SORTLAND KOMMUNE

Arkivsaknr.:	23/257
Dok.nr:	23/2457
Arkiv:	PlanID-2003190, Plannavn-Endring i reguleringsplan for Sør Kjerringes, PlanType-35, Historisk-22/4056, GNR-3/102, FA-L12
Saksbehandler:	Tiril Bygdnes
Dato:	07.03.2023

Vedteken endring av plan for reguleringsplan Sør Kjerringnes - planid 2003190

OVERSIKTSKART

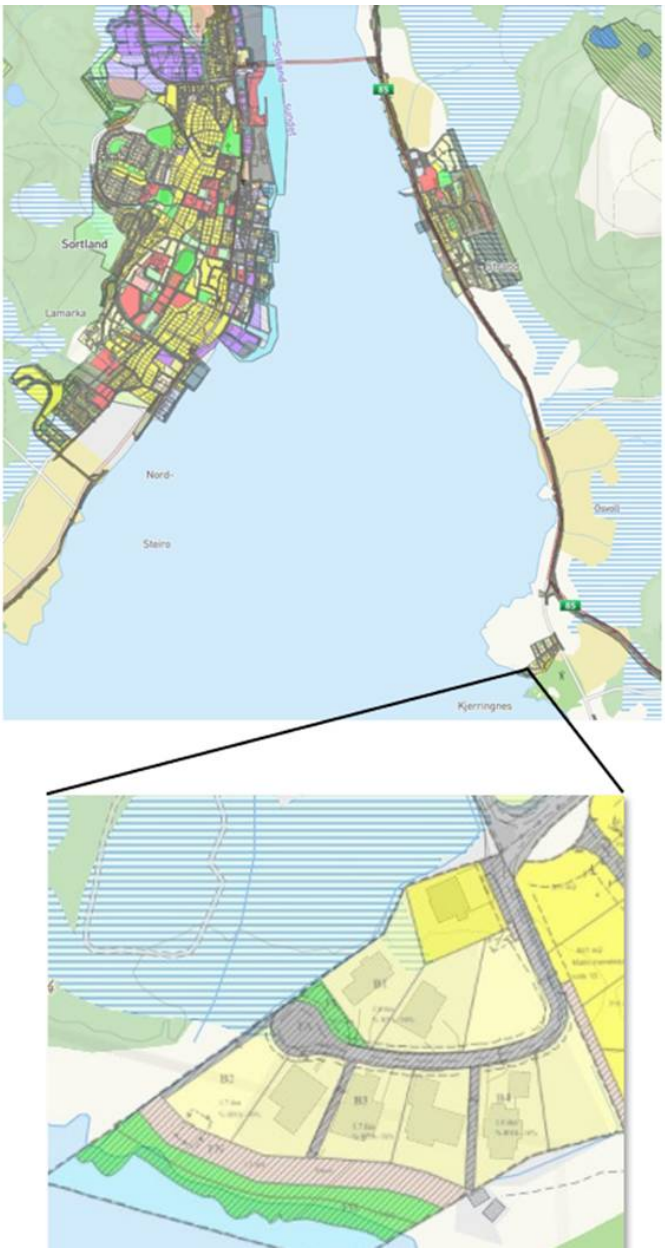
Søknaden fra administrasjonen gikk ut på at det skulle foretas en reguleringsendring etter forenklet prosess jf. Pbl. § 12-14. I dette foreligger det som nevnt i kommunedirektørens innstilling, å fjerne området for felles naust plass for tomteeierne med gnr. bnr. 3/10 og 3/88 fra plankartet og bestemmelsen i reguleringsplanen.

Bilde 1: Området for felles naust plass er markert med en rød ring (N). Innenfor området er det allerede fradelt en tomt for gnr. bnr. 3/365 (kilde: kommunekartet.no).

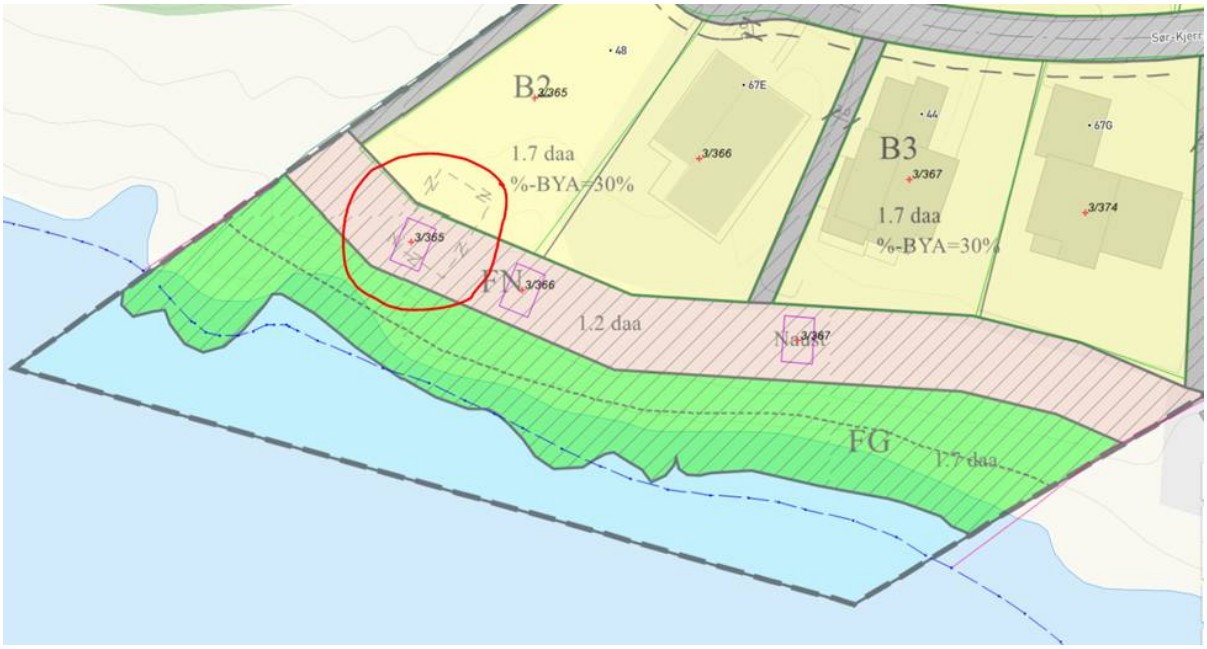
1. Det er allerede fradelt og tinglyst naust plass for tomten 3/365, som ligger innenfor området hvor felles naust plass skal ligge (se bilde 1). Overlappen av den tinglyste naust plassen og fellesområdet kan problematisere videre utbygging av naust for tomtene gnr. bnr. 3/10 og 3/88 ytterligere.
2. Punkt 5.4 i bestemmelsen tilsier at tomt med gnr. bnr. 3/88 og 3/10 kan bygge naust innenfor felles naust plass. Det vil i praksis si at flere antall personer vil kunne eie deler innen området for felles naust plass etter en fradeling. Her vil det være mange fradelinger innenfor det arealet som er i plankartet.

1. Punkt 5.4 i planbestemmelsen som omhandler felles naust plass for tomt med gnr. bnr. 3/10 og 3/88 tas ut av planbestemmelsen
2. Felles naust plass for tomt med gnr. bnr. 3/10 og 3/88 tas ut av plankartet
